IMPIANTO EOLICO "MUSA" DA 244,8 MW

RELAZIONE DI RISCONTRO

Risposta alle richieste di
Integrazioni trasmesse dal MASE -
Commissione Tecnica PNRR-PNIEC,
con prot. n. 0005551 del
26/04/2024

Figura 2.1: Localizzazione delle aree di interferenza con la componente vegetale arborea e arbustiva

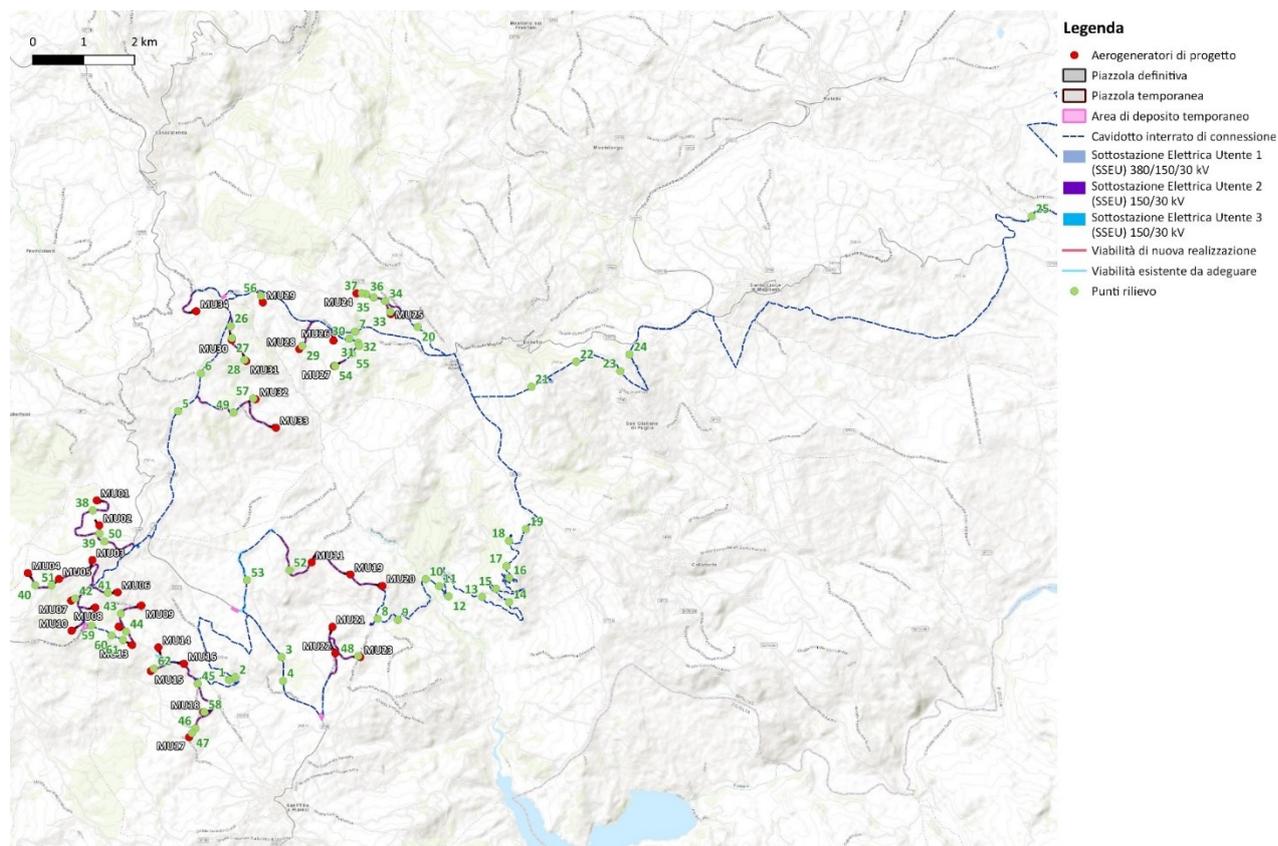
“Dettagliare quali e quanti alberi sarà necessario tagliare nell'area di impianto e lungo il percorso che conduce al sito di installazione, e relative opere di connessione descrivendo la loro specie e ubicazione.”

In merito alla quantificazione del numero di esemplari arborei ed arbustivi da espantare, si riporta di seguito l'inquadramento dei punti di interferenza tra le opere di progetto (nuova viabilità di nuova realizzazione, viabilità esistente da adeguare, cavidotto interrato di connessione, piazzola temporanea di cantiere) e superfici con presenza di vegetazione arbustiva ed arborea (Figura 2.1).

Figura 2.2: Localizzazione dei siti Natura 2000 più vicini all'area di progetto.

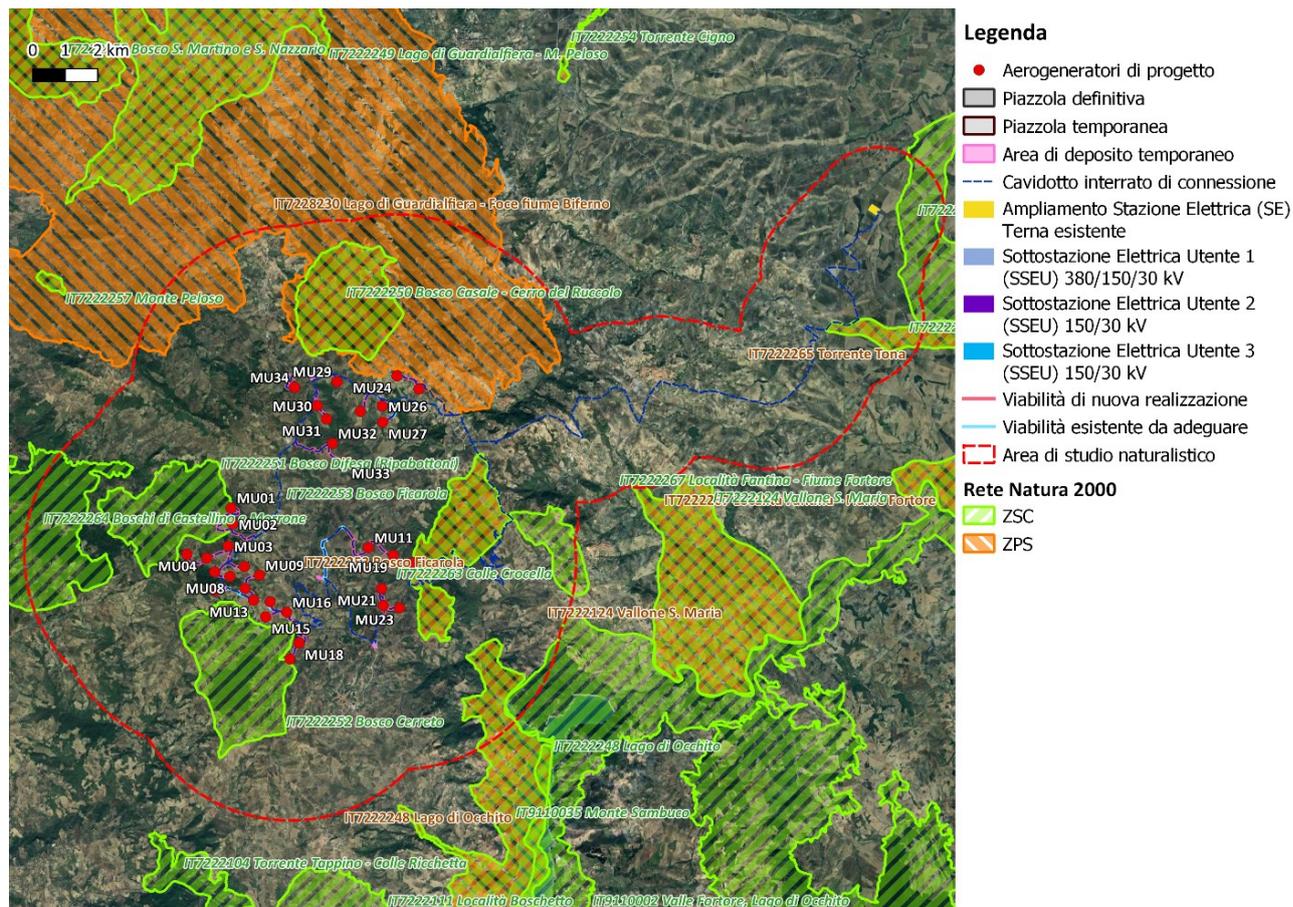
“Nelle informazioni fornite dal Proponente mancano completamente i riferimenti agli obiettivi di conservazione dei siti più prossimi all’area di intervento, rendendo quindi difficile poter effettuare una valutazione su eventuali interferenze con le specie animali ivi presenti. Risulta pertanto doveroso fornire l’elenco delle specie animali oggetto di conservazione dei siti della Rete 2000 con particolare riferimento alle: ZPS IT7228230 "Lago di Guardialfiera-foce fiume Biferno" ; ZSC IT7222250 "Bosco Casale-Cerro del Ruccolo"; ZSC IT7222252 "Bosco Cerreto" ; ZSC IT7222251 "Bosco Difesa-Ripabottoni"; ZSC IT7222253 "Bosco Ficarola" oltre alla Riserva naturale regionale EUAP 0454 "Bosco Casale" e l'IBA 125 "Fiume Biferno" redigendo uno studio di VINCA di secondo livello.”

I siti Natura 2000 individuati entro un *buffer* di 5 km dagli aerogeneratori, sono riportati in Tabella 2-1, con le distanze lineari (punto più prossimo) alle opere di progetto ed illustrati in Figura 2.2.
